玄海原子力発電所3号炉、4号炉審査資料	
資料番号	TTG-052
提出年月日	2023年11月 1日

玄海原子力発電所3号炉及び4号炉

標準応答スペクトルを考慮した地震動評価について (補足説明資料)

2023年11月 1日
九州電力株式会社

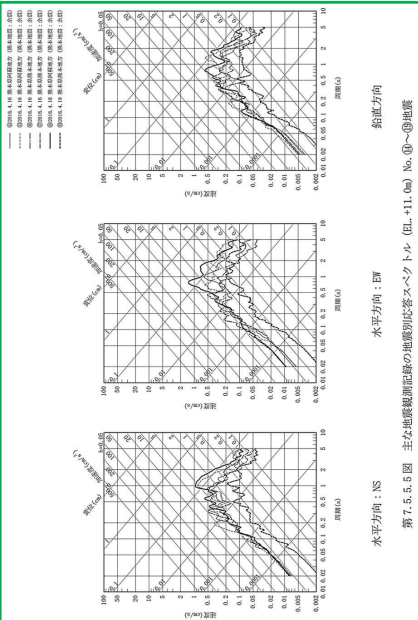
既許可申請書(平成29年1月18日許可)	当初申請書(令和3年8月23日申請)	補正申請書(令和5年10月27日補正申請)	今回再補正申請書(案)	備考
 <p>第7.5.5.3図 主な地震観測記録の地震別応答スペクトル (EL+11.0m)</p> <p>水平方向：NS 水平方向：EW 斜度方向</p>			 <p>第7.5.5.3図 主な地震観測記録の地震別応答スペクトル (EL+11.0m) No.①~③地震</p> <p>水平方向：NS 水平方向：EW 斜度方向</p>	<ul style="list-style-type: none"> ・(B-6)既許可以降 に取得した地震観 測記録等の反映
